ONS REL 0141/2013

**PROPOSTAS PARA MELHORIA DA  
SEGURANÇA DAS INSTALAÇÕES  
ESTRATÉGICAS DO SISTEMA  
INTERLIGADO NACIONAL -  
AVALIAÇÃO DOS ASPECTOS  
RELACIONADOS AOS ARRANJOS  
DE BARRAMENTOS**

VOLUME IV – Subestações complementares das  
regiões Norte e Centro Oeste

22 de outubro de 2013

### 2.1.1 ALTAMIRA

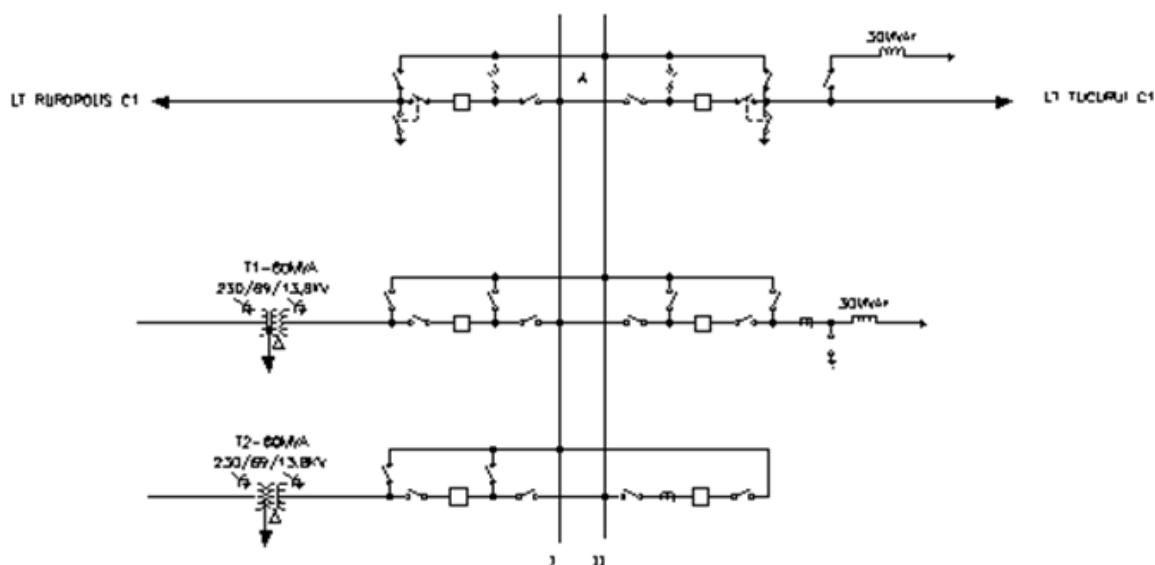
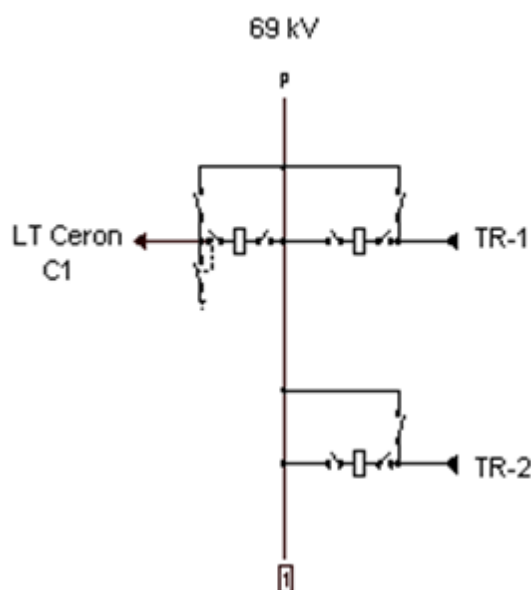
O Setor de 230 kV possui arranjo tipo barra simples, conforme mostrado na figura a seguir.

- ✓ Converter o arranjo do setor de 230 kV para barra dupla 4 chaves.

O agente informou que a modificação do arranjo é factível.

De acordo com as informações disponibilizadas pela Eletrobras Eletronorte, a alteração do arranjo da SE Altamira 230 kV já foi autorizada à Eletrobras Eletronorte através da resolução REA ANEEL 3.361/2012, de 28/02/2012, a mesma resolução que autorizou a alteração do arranjo da SE Rurópolis 230 kV.

## 2.1.2 ARIQUEMES

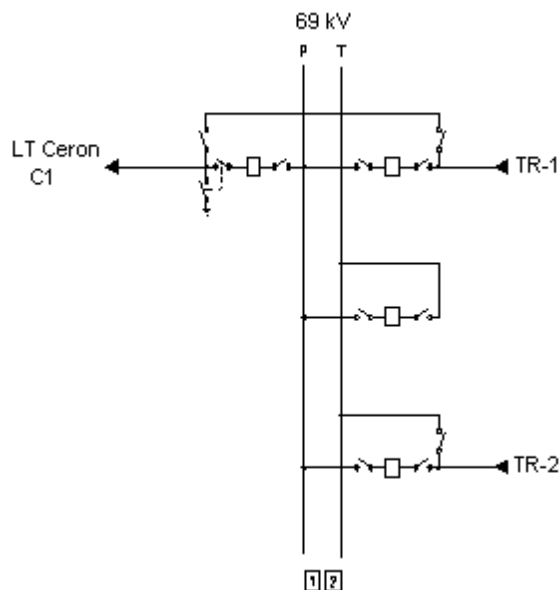
O setor de 69 kV possui arranjo tipo barra simples, conforme mostrado na figura a seguir.

- ✓ Converter o arranjo para barra principal e transferência.

O agente informou que alteração do arranjo é factível, desde que utilizados equipamentos especiais – GIS.

#### 2.1.5 COELHO NETO

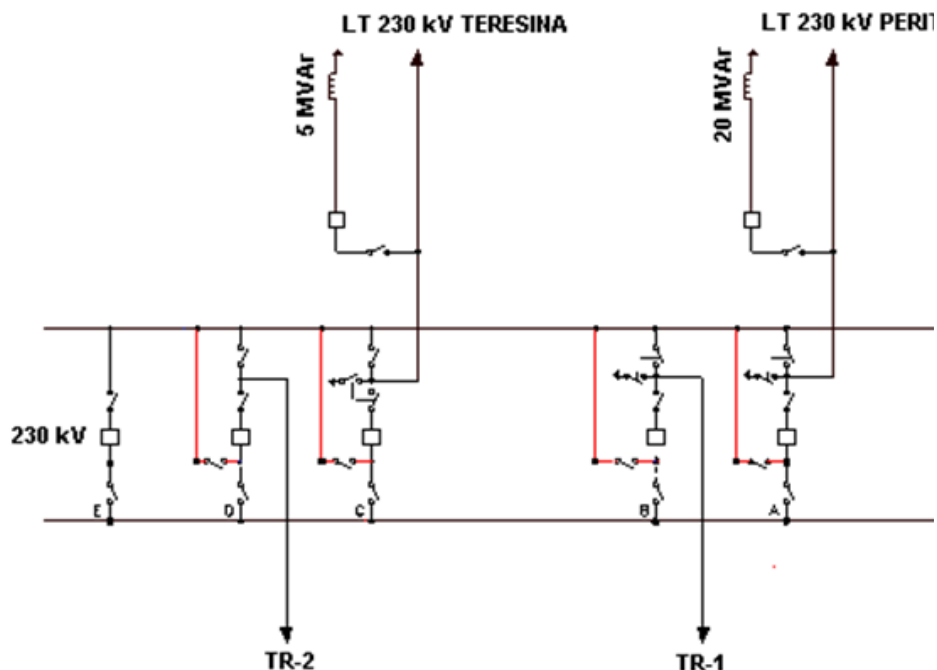
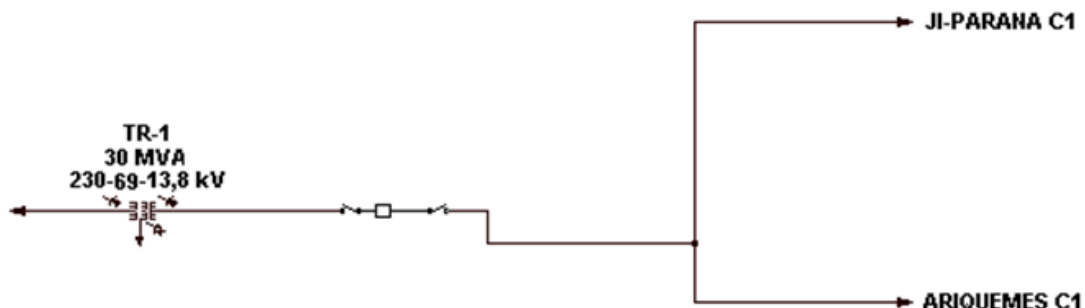
O setor de 230 kV possui arranjo do tipo barra principal e transferências, conforme mostrado na figura a seguir.

- ✓ Converter o arranjo do setor de 230 kV de barra principal e transferência para barra dupla 4 chaves.

O Agente informou que a modificação é factível, desde que utilizados equipamentos especiais – GIS.

### 2.1.6 JARU

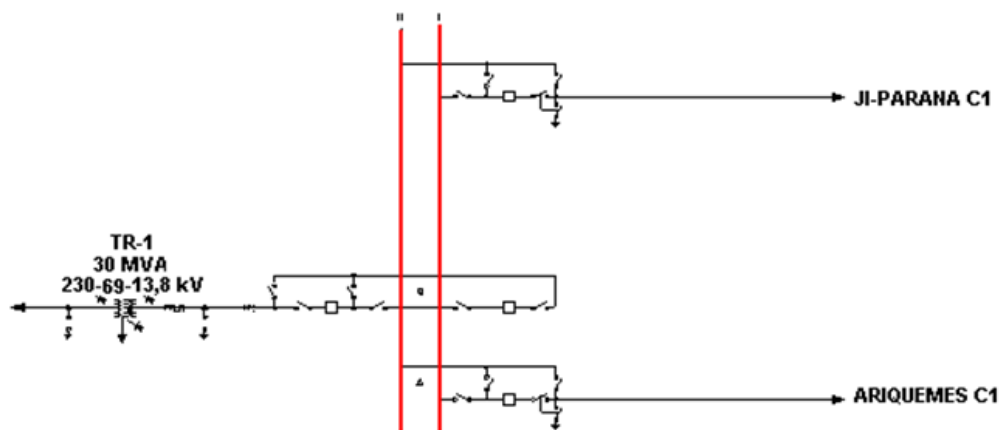
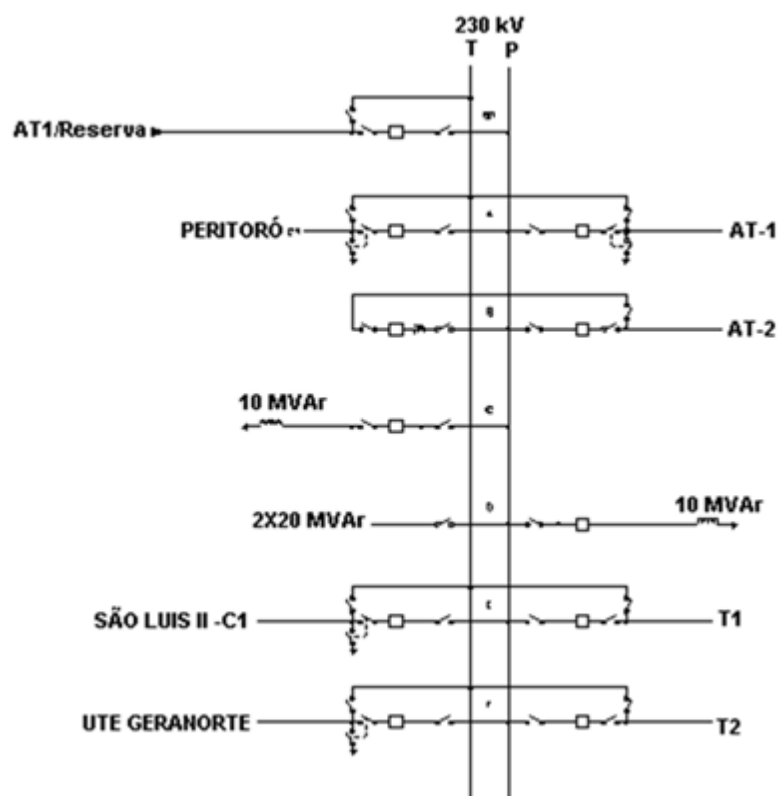
Tape na LT 230 kV Ji-Paraná C1 – Ariquemes C1 conforme mostrado na figura a seguir.

- ✓ Converter o arranjo do setor de 230 kV para barra dupla 4 chaves.

A alteração do arranjo é factível e já autorizado à Eletronorte pela ANEEL - REA ANEEL 3.550/2012.

#### 2.1.8 MIRANDA II

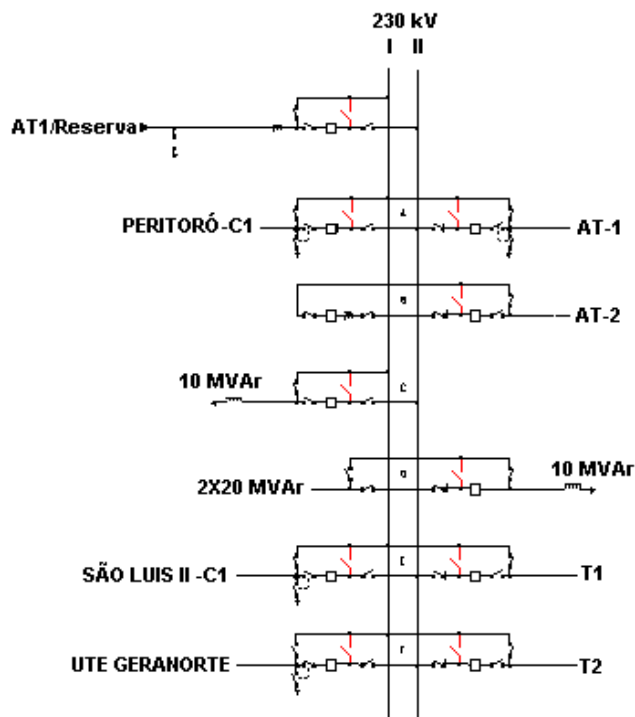
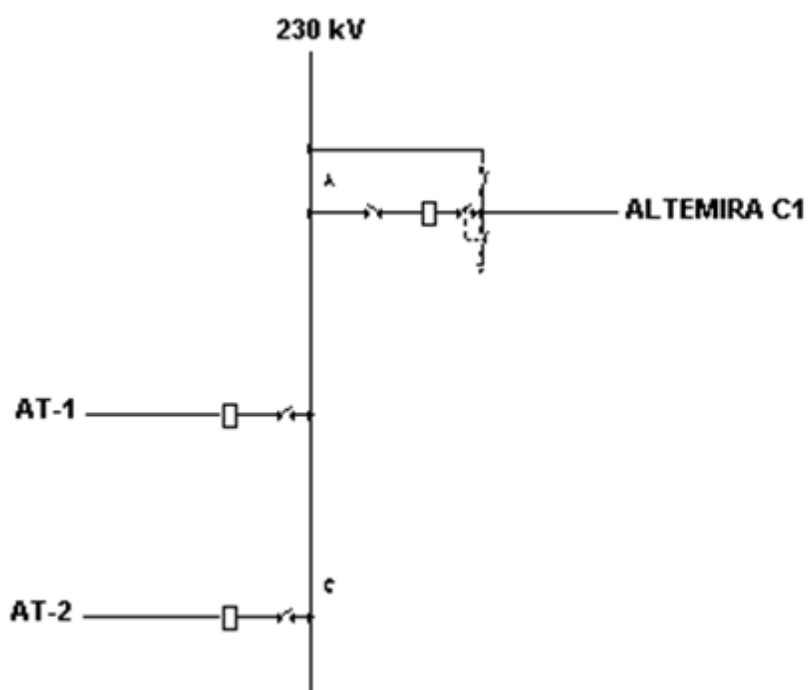
O setor de 230 kV possui arranjo tipo barra principal e transferência.

- ✓ Converter o arranjo do setor de 230 kV para barra dupla 4 chaves.

O Agente informou que a alteração do arranjo é factível e já autorizada à Eletronorte pela ANEEL - REA ANEEL 2.533/2010.

### 2.1.11 RUROPOLIS

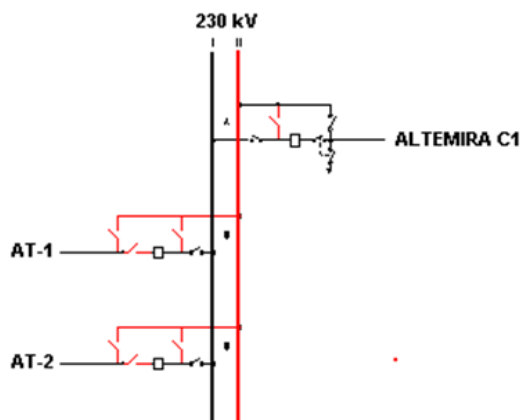
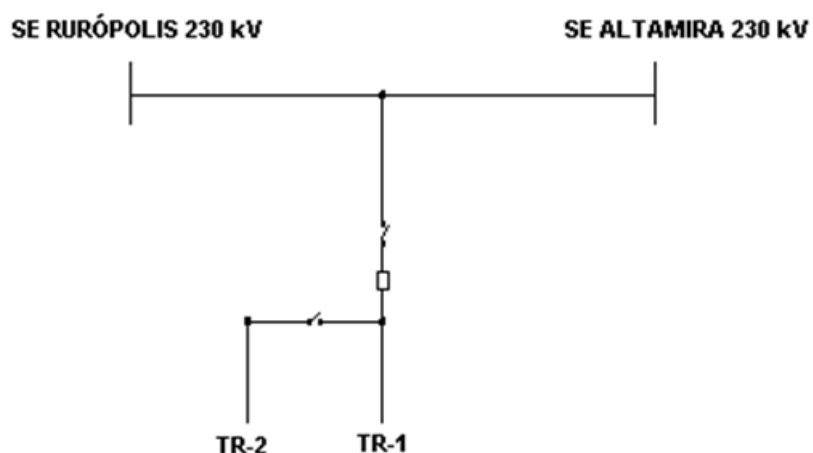
O setor de 230 kV possui arranjo tipo barra simples. A figura a seguir apresenta o arranjo atual.

- ✓ Converter o arranjo do setor de 230 kV de barra simples para barra dupla 4 chaves.

O Agente informou que a alteração do arranjo é factível e já autorizado à Eletronorte pela ANEEL - REA ANEEL 3.361/2012.

#### **2.1.14 TRANSAMAZÔNCA**

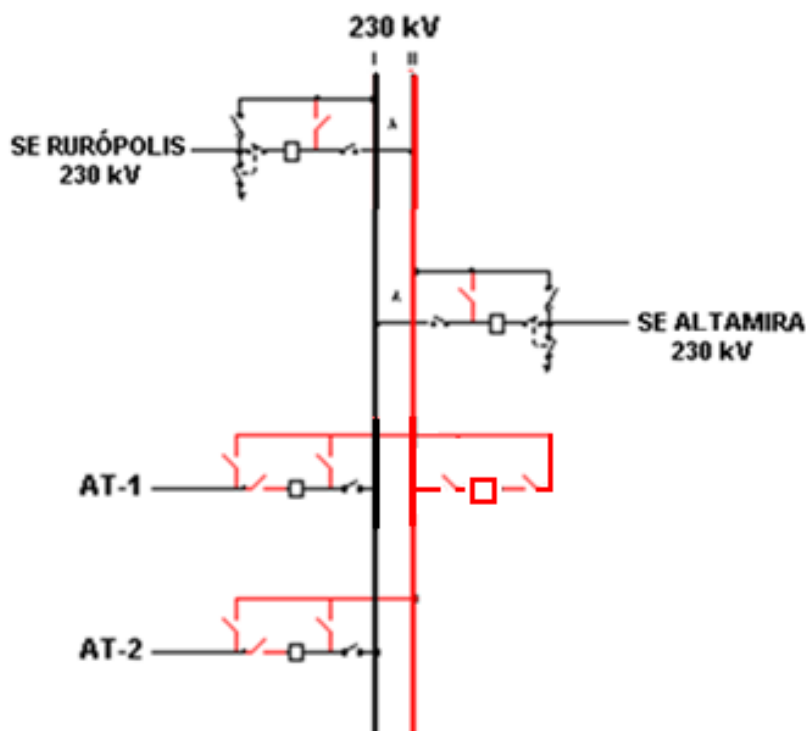
Tape na LT 230 kV Rurópolis – Altamira.

- ✓ Converter o arranjo do setor de 230 kV de tape para barra dupla 4 chaves.
- ✓ Instalar vão de interligação de barras.

A alteração do arranjo é factível e a sua implantação encontra-se em processo de autorização pela ANEEL.

### **2.2.2 FIRMINOPOLIS**

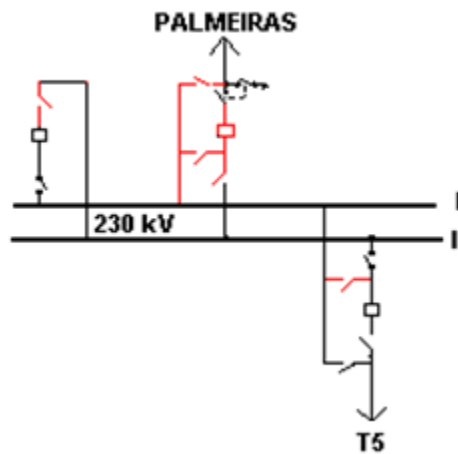
O setor de 230 kV é do tipo barra principal e transferência incompleto.

- ✓ Converter o arranjo do setor de 230 kV para barra dupla 4 chaves.
- ✓ Instalar proteção de barra adaptativa.

O Agente informou que as modificações são factíveis. Na figura a seguir são mostradas as alterações propostas.

### 2.2.3 GOIANIA LESTE

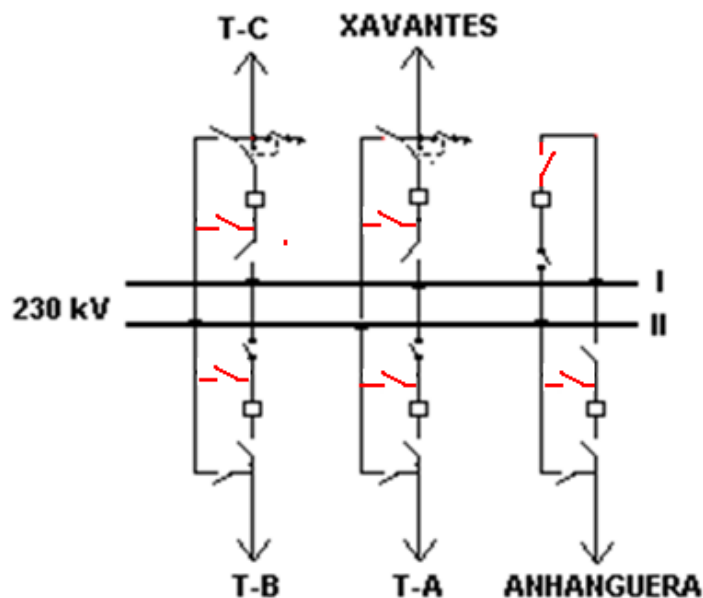
O setor de 230 kV é do tipo barra principal e transferência.

- ✓ Modificar o arranjo do setor de 230 kV de barra principal e transferência para barra dupla 4 chaves.
- ✓ Instalar proteção de barra adaptativa.

O Agente informou que as modificações são factíveis. Na figura a seguir são mostradas as alterações propostas.

## 2.2.4 ITAPACI

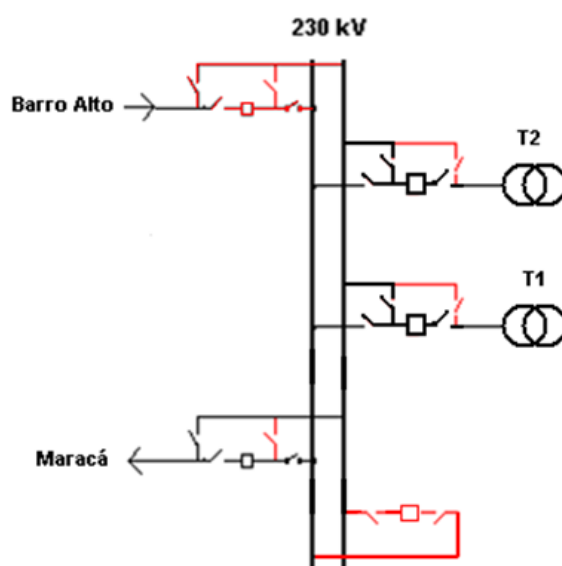
O setor de 230 kV possui arranjo do tipo barra principal e transferência.

- ✓ Converter o arranjo do setor de 230 kV de barra principal e transferência para barra dupla 4 chaves.
- ✓ Instalar proteção de barra adaptativa.

O Agente informou que a alteração do arranjo e a instalação da proteção de barras são factíveis e que as obras já estão em andamento, conforme Resolução Autorizativa nº 3.217, de 29 de novembro de 2011 pela ANEEL.

### PARANAIBA

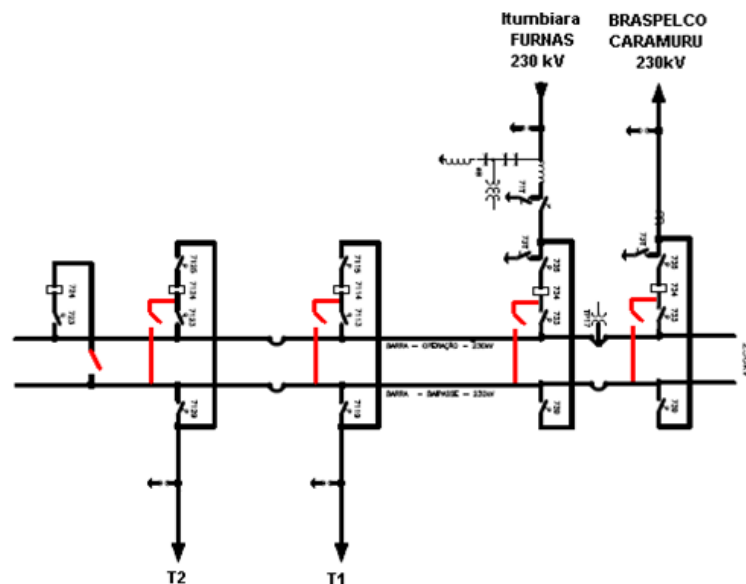
O setor de 230 kV possui arranjo do tipo barra principal e transferência.

- ✓ Converter o arranjo do setor de 230 kV de barra principal e transferência para barra dupla 4 chaves.
- ✓ Completar os vãos de amarre e da chegada da para LT Itumbiara FURNAS.
- ✓ Instalação de proteção de barra adaptativa.

O Agente informou que as alterações do arranjo e a instalação da proteção de barras são factíveis.

## 2.2.10 ÁGUAS LINDAS

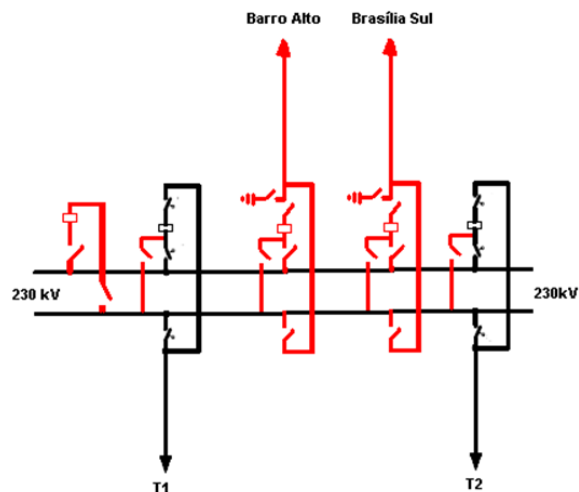
O setor de 230 kV possui arranjo do tipo barra principal e transferência incompleto.

- ✓ Complementar os vãos para Barro Alto e Brasília Sul.
- ✓ Alterar o arranjo de barra principal e transferência incompleto para barra dupla 4 chaves com instalação do vão de amarre.
- ✓ Instalação de proteção de barra adaptativa conjugada com a proteção de falha de disjuntor para o setor de 230 kV.

O Agente informou que a instalação de proteção de barra conjugada com a proteção de falha de disjuntor, para o setor de 230 kV, é factível.

#### **2.3.2 PRESIDENTE FIGUEIREDO**

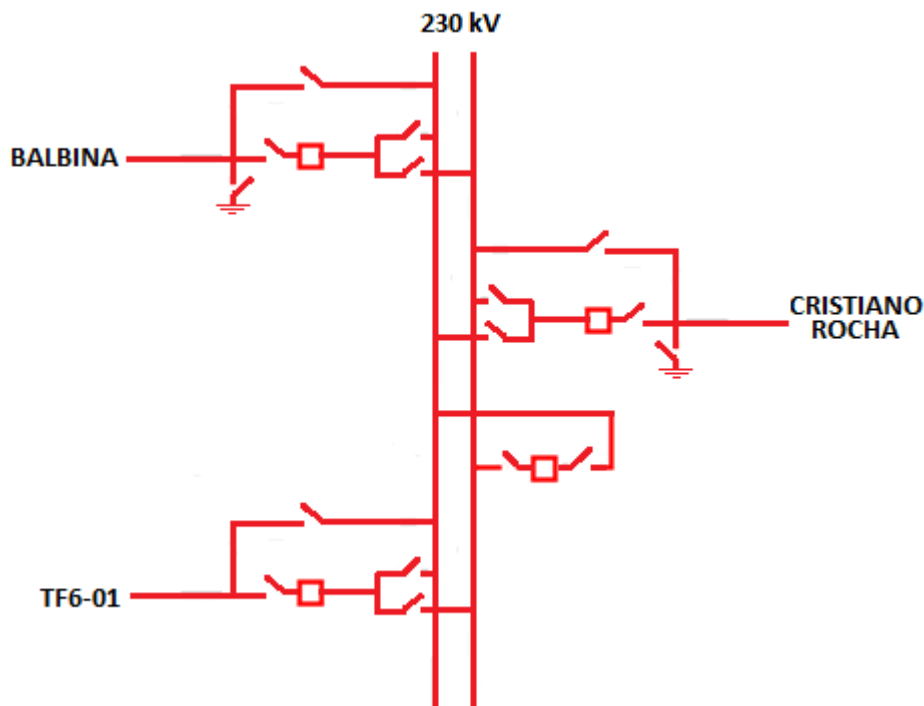
Tape na LT 230 kV UHE Balbina – UTE Cristiano Rocha.

- ✓ Converter o arranjo do setor de 230 kV de tape para barra dupla 4 chaves.
- ✓ Instalar vão de interligação de barras.
